## CIRCULAR CON CONSULTA N°2

REF: COMPARATIVOS DE PRECIOS PROMEDU Nro 24/20. CONSTRUCCION DE JARDINES DE INFANTES.  
PRÉSTAMO BID - 3455/OC-AR. PROMEDU IV

**Referencia:** CIRCULAR CON CONSULTA N° 2 CP 24-20 PROMEDU SALTA

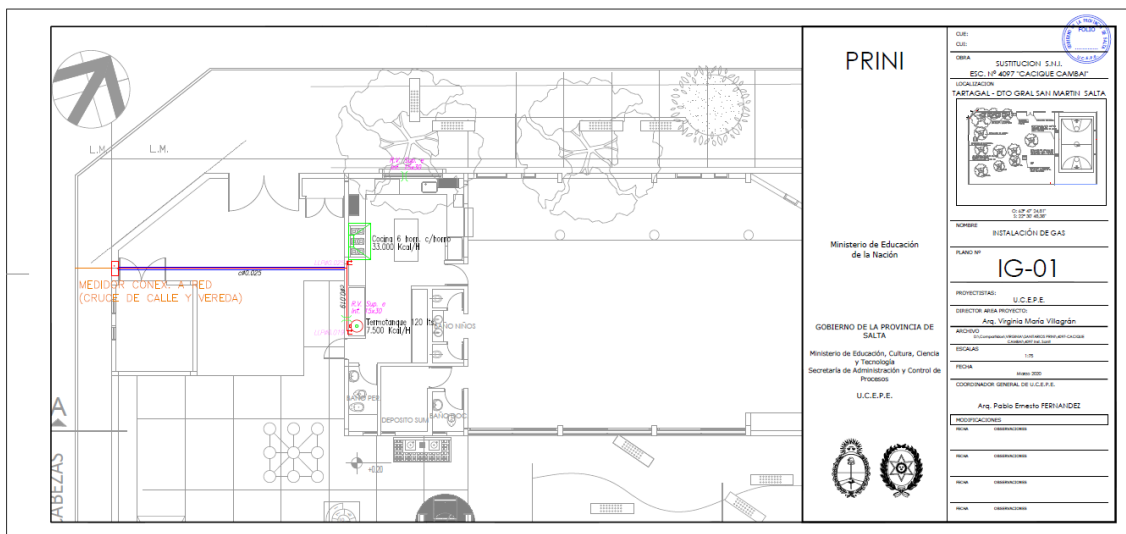
Consulta por la Instalación para Gas envasado.-

Se debe cotizar "CONEXION EXTERNA: Item 15,01: Provisión y colocación de gabinete de medición" y también "Item 15,07: Garrafón de gas envasado (Zeppelling)"?

1.- Se realizará el Item 15.01 Provisión y colocación gabinete de medición, pág 18 PCG
